## VIGTIGT - Vigtig sikkerhedsmeddelelse

### CombiDiagnost R90/ProxiDiagnost N90 Manglende advarselsmærkater

**Reference:** Opdatering af systemmærkat, CombiDiagnost R90, FCO-70900056 eller ProxiDiagnost N90, FCO-70600107

figur 1. Placering af mærkat

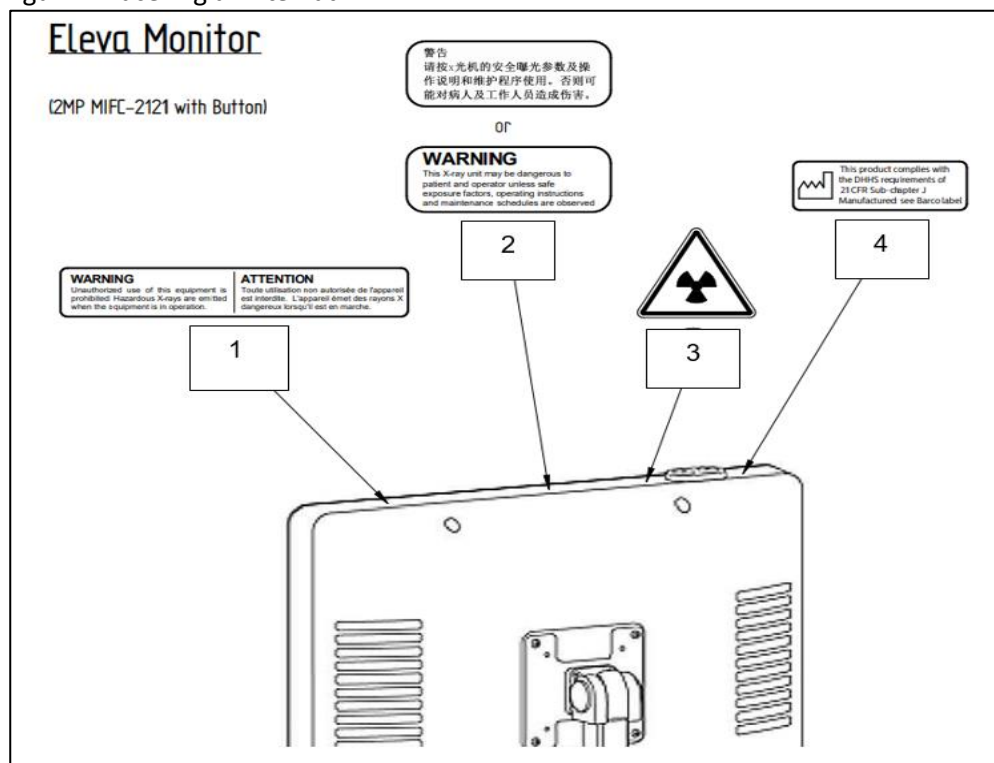
Røntgenadvarselmærkat(er) mangler fra Eleva Examination Console på CombiDiagnost C90- og ProxiDiagnost N90-systemer. I henhold til lovbestemmelser skal disse mærkater påsættes systemet. Placeringen og indholdet af mærkaterne vises i figur 1 og tabel 1.

En servicetekniker fra Philips vil besøge din institution for at kontrollere for de påkrævede mærkater, og hvis de mangler, vil teknikeren løse problemet ved at påsætte de påkrævede mærkater på dit CombiDiagnost R90- og ProxiDiagnost N90-system(er).
